Projet territorial de la Basse Vallée de la Saône

Bilan de la concertation

Syndicat Mixte des Bassins Versants Saône Vienne Scie

Incidences du projet sur la salinité (Source : Sogréah, 2005)

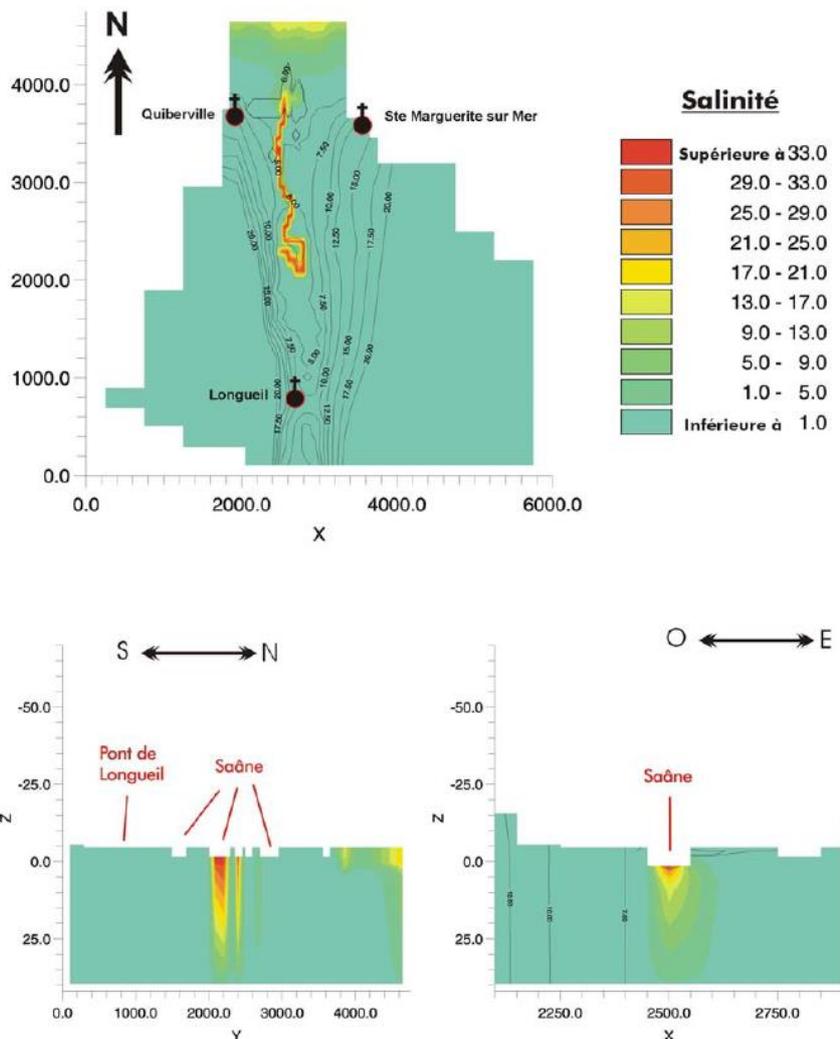
Les participants souhaitent savoir s'il existe un risque de pollution de la nappe phréatique par l'eau de mer, donc un risque pour l'alimentation en eau potable. Il est précisé qu'il y aura bien une augmentation de la salinité, mais celle-ci ne devrait pas toucher les nappes les plus profondes qui alimentent les captages. Une modélisation est en cours pour affiner cette question. L'objectif est que les pompages soient toujours utilisables à l'avenir.

Au point de vue qualitatif, on observe une salinisation des eaux (gamme de salinité de 0 à 35) au niveau du lit mineur de la Saône jusqu'à Longueil, avec extension aux eaux de la nappe alluviale et des eaux les moins profondes de la nappe de la craie sur quelques dizaines de mètres de large.

Cette salinisation est fortement limitée par les forts écoulements liés aux phénomènes naturels de drainage de la basse vallée.

Le risque est jugé « nul » pour les captages de Longueil et de Quiberville, les eaux restant douces (salinité inférieure à 1). Ce risque « nul » est toutefois estimé à partir des connaissances disponibles ne prenant pas en compte la présence d'hétérogénéités géologiques (failles, karsts...) dans le secteur de chacun des forages, ou une mauvaise isolation des ouvrages.

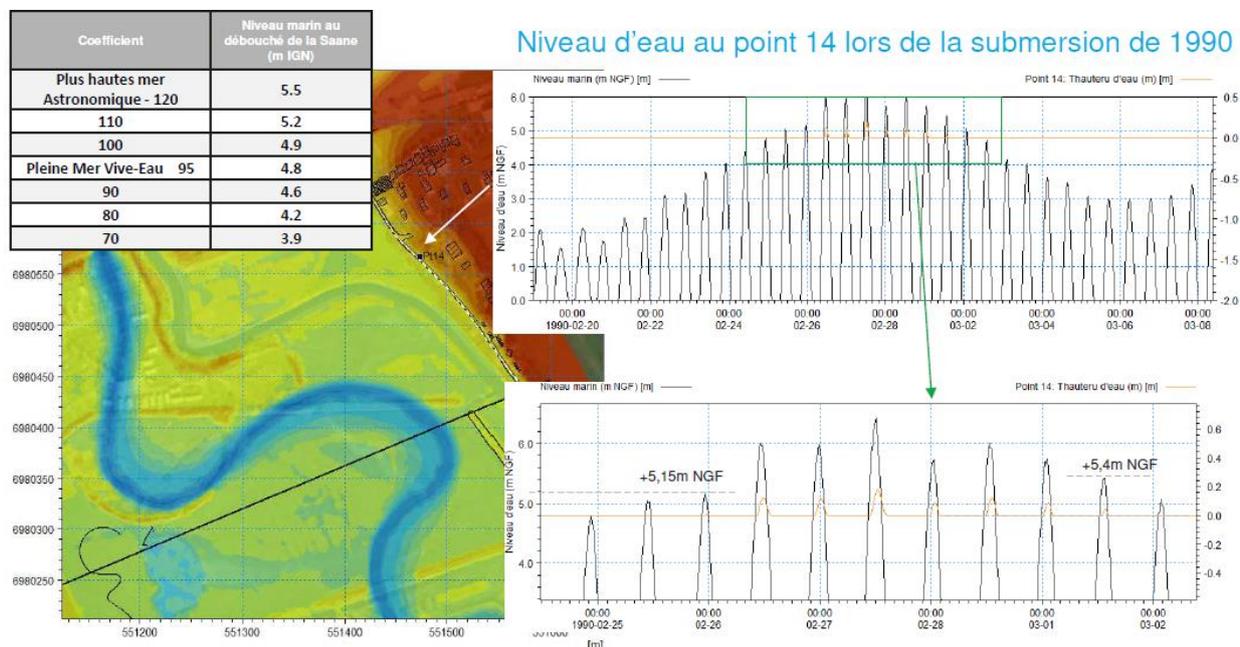
Une propriétaire riveraine de la Saône souhaite savoir si la surface de sa parcelle sera augmentée suite au déplacement du lit du fleuve. En effet, dans le cas d'un cours d'eau non domanial, la limite de parcelle cadastrale se situe au milieu du lit.

En d'autres termes, les propriétaires des parcelles riveraines de l'ancien cours d'eau conservent la propriété de cet ancien lit, chacun, au droit de leur **parcelle, jusqu'à la ligne qu'on suppose tracé au milieu de l'ancien cours d'eau**.

Il est donc possible de répondre par la négative : la surface des parcelles riveraines ne sera pas augmentée suite au déplacement du lit de la Saône.

Buttes et modelés paysagers – Phytolab 2023

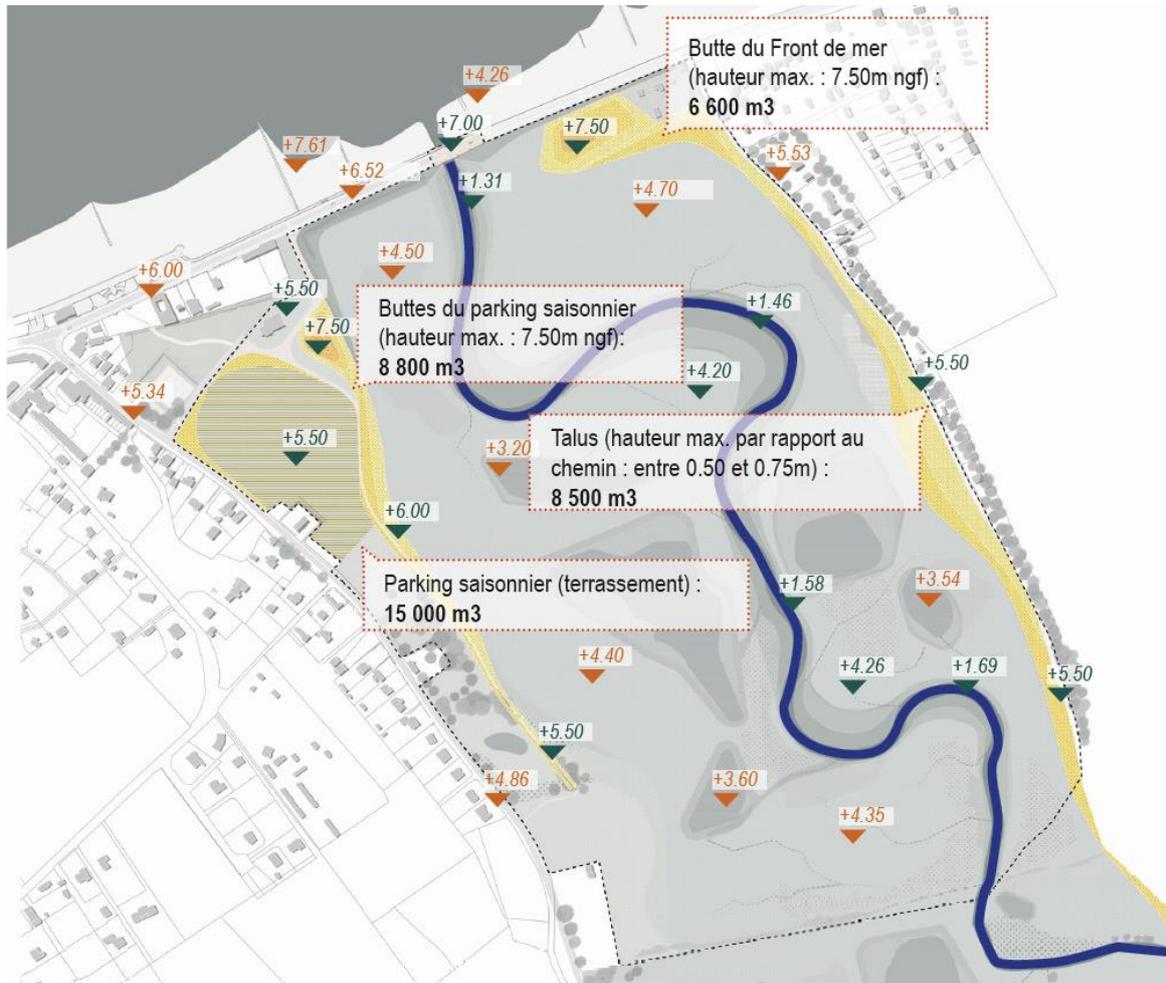
Plusieurs participants expriment leur inquiétude quant à la submersion du chemin de la Saône en crue et souhaitent savoir si des mesures sont prévues pour limiter les intrusions marines : clapet anti-retour, protections locales...

Ce point a été soulevé lors des réunions publiques.

Suite aux observations des riverains, il a donc été proposé **d'ajouter une protection du chemin de la Saône jusqu'à un niveau de 5,5 mNGF** dans le projet d'aménagement.

Cette protection correspond à un coefficient 120 – plus haute mer astronomique.

Pour cela, des modelés de terrain seront mis en œuvre en bordure du chemin de la Saône, en utilisant les matériaux déblayés dans le futur lit de la Saône.
